7営設第2066号
令和7年10月24日

福岡県建築都市部営繕設備課長

新福岡県立美術館新築工事設計図書に関する質疑回答書

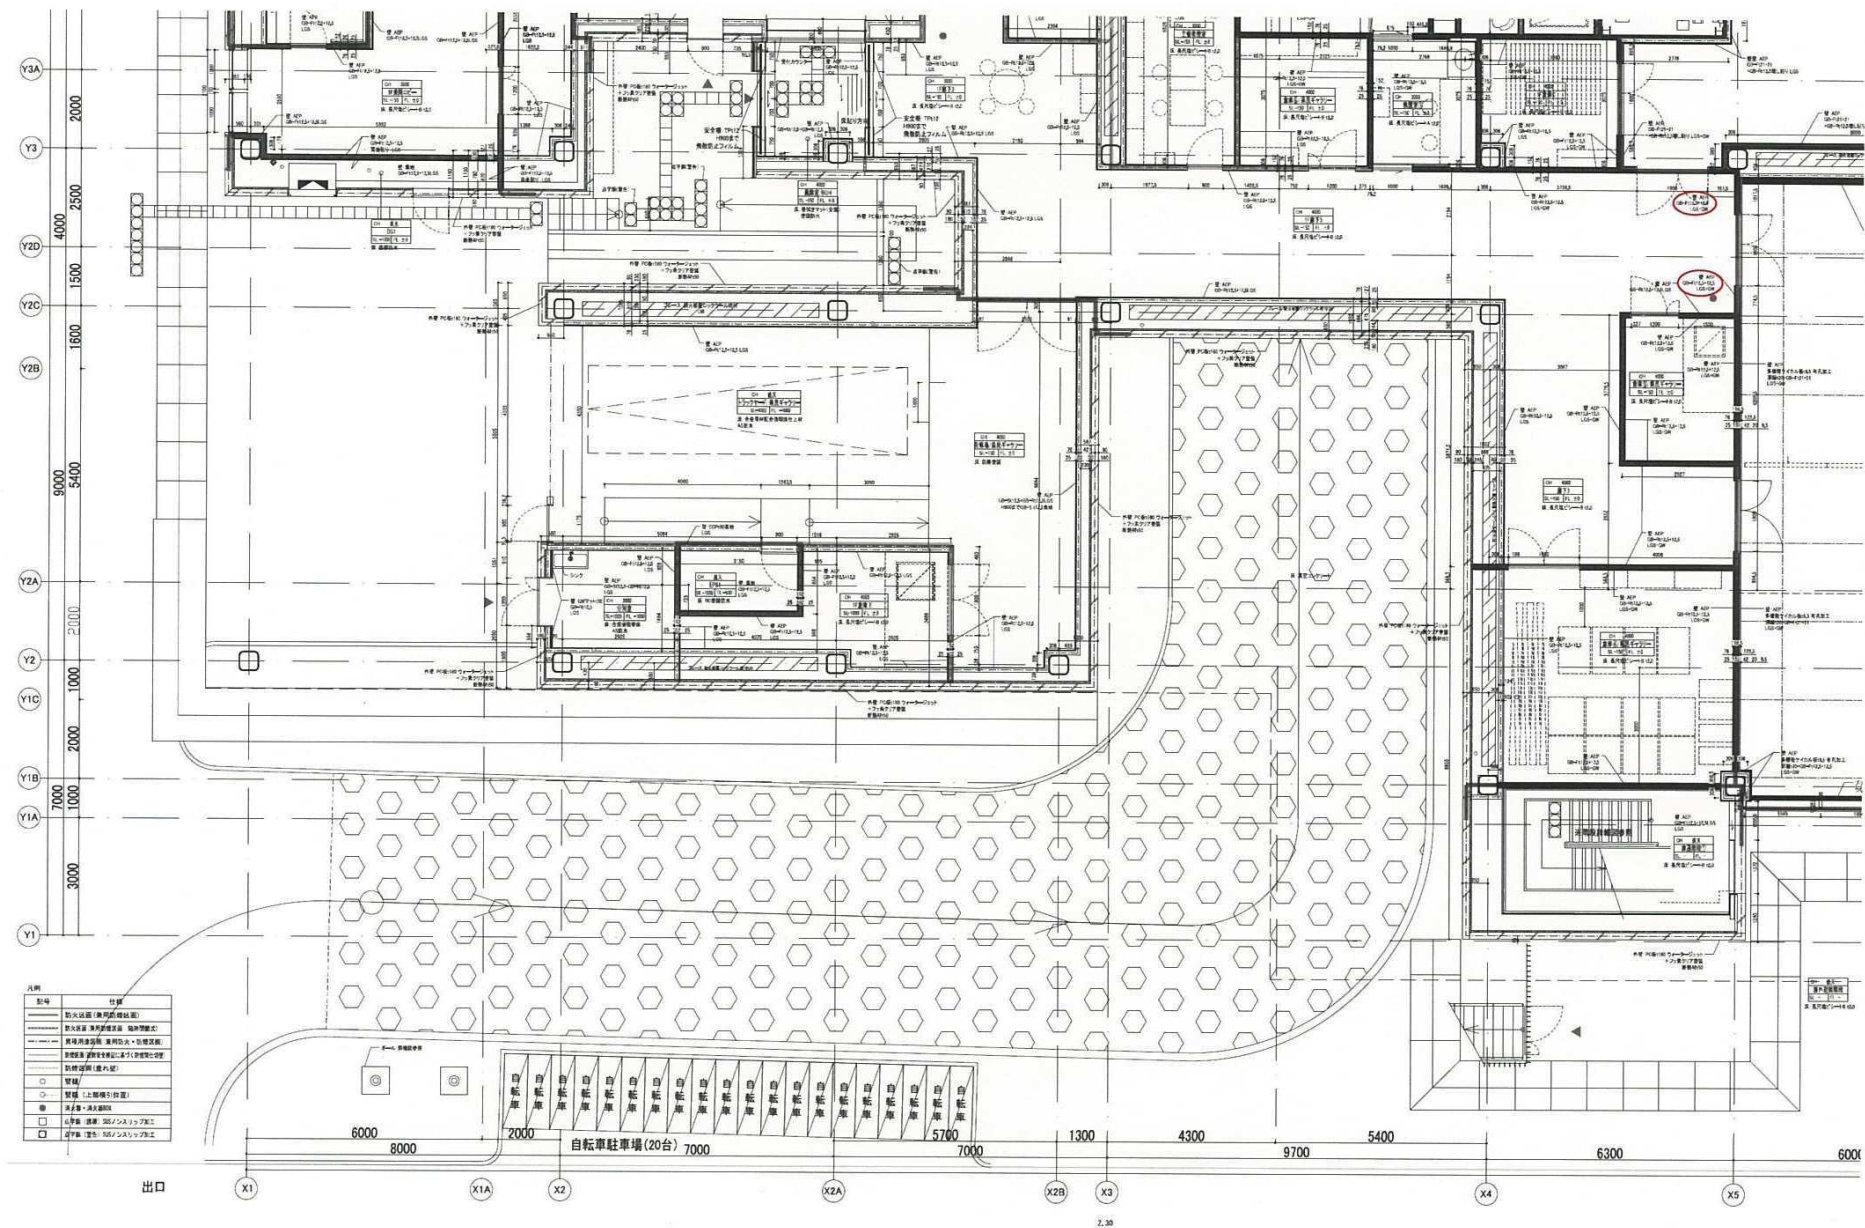
57	A-016-2 A-016-10 A-016-14	SD-111において、防火性能の有無が下記の通りくい違います。建具表を正と考えて宜しいでしょうか。 ・建具表(2)-1Fキープラン…防火性能無し ・建具表(10)…防火性能無し ・建具表(14)-1Fキープラン…特定防火設備	宜しいです。 建具表(2)(10)→外部建具 建具表(14)→内部建具

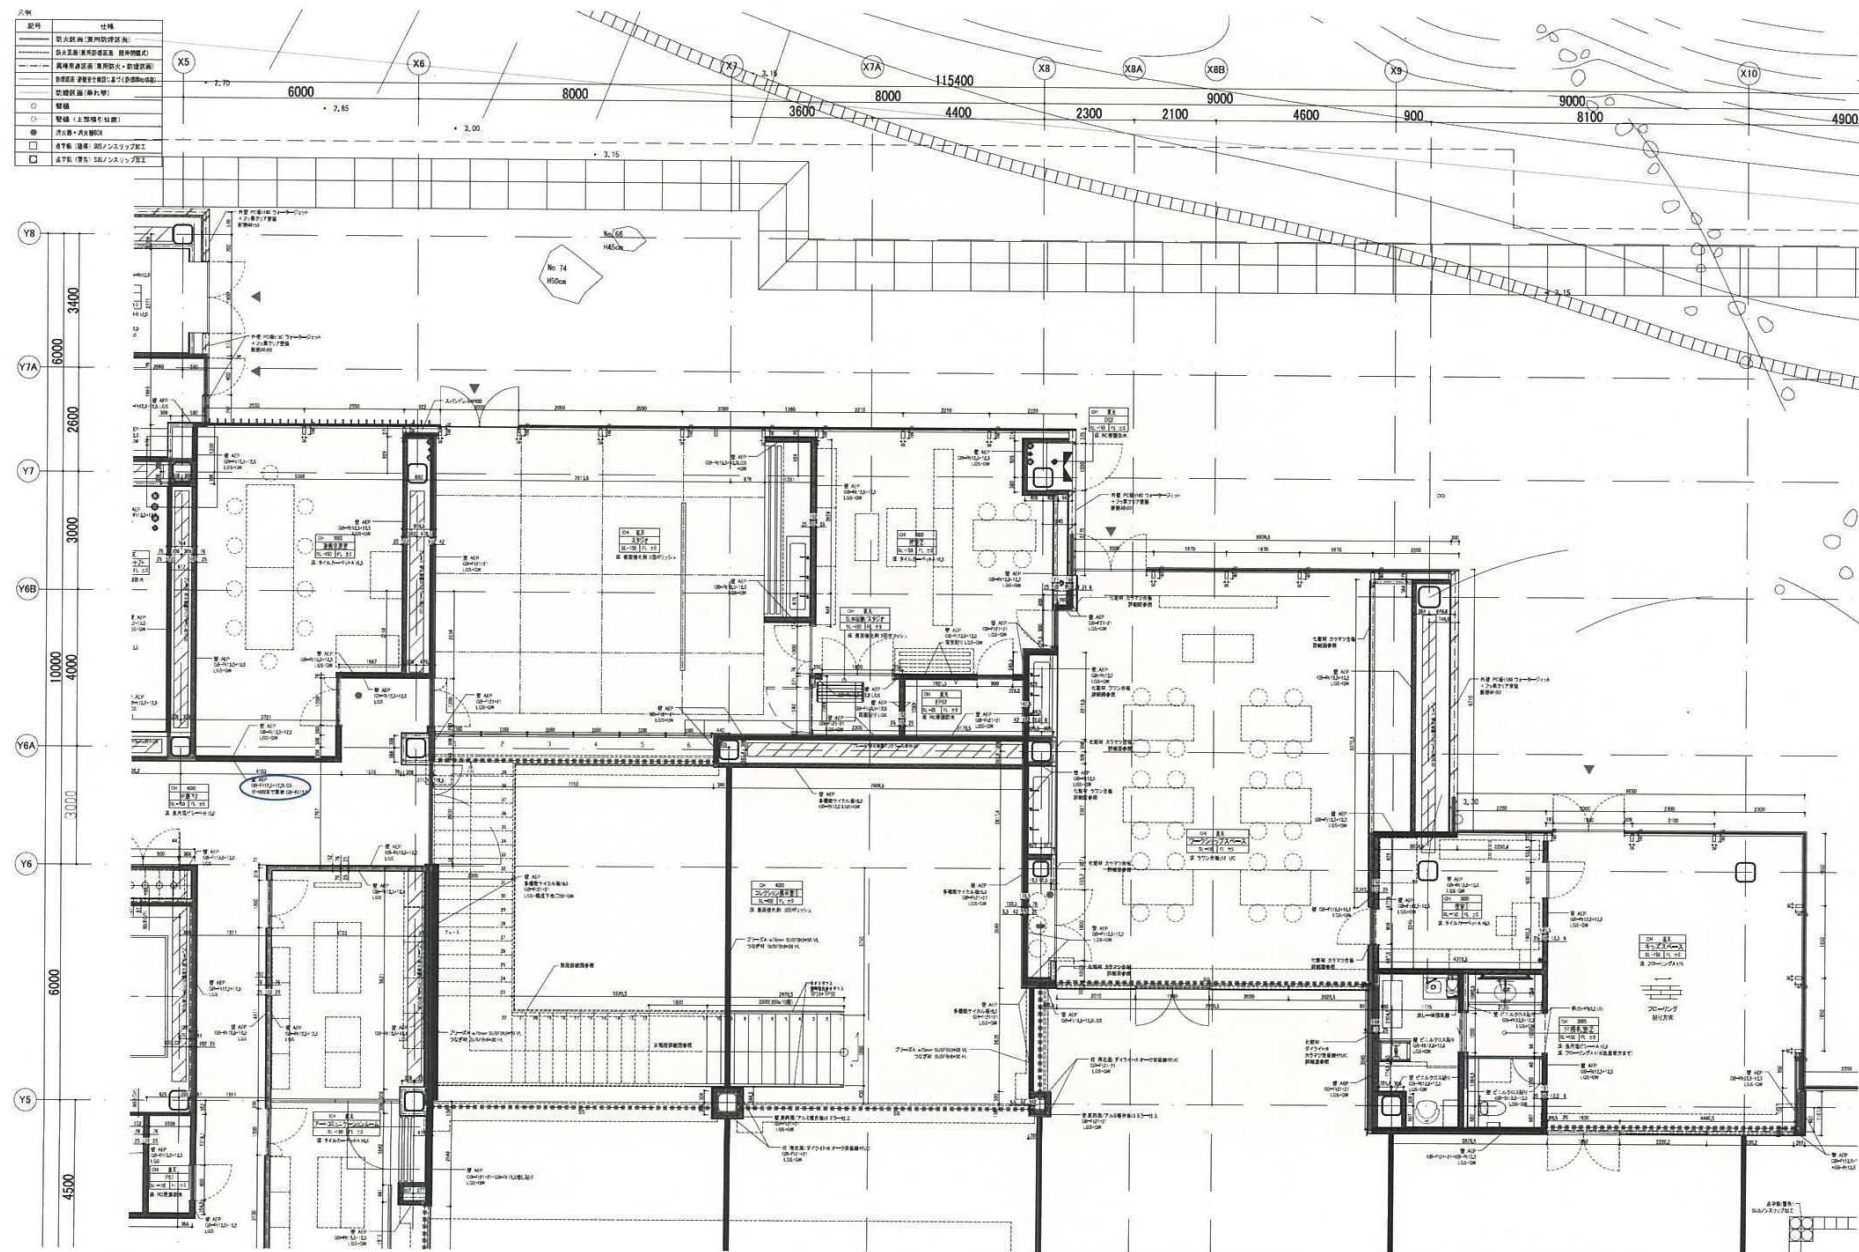
63	A-016-16	下記建具において、建具表とキープランで防火性能の記載がありませんが防火区画につくため特定防火設備と考えて宜しいでしょうか。	宜しいです。
	A-016-29	・FSW-302.303	
	A-016-31	・FSSW-304	
64	A-016-13	FSD-B06Iにおいて、建具表では2か所、キープランでは1か所と数量がくい違います。キープランを正とし1か所と考えて宜しいでしょうか。	宜しいです。
	A-016-18
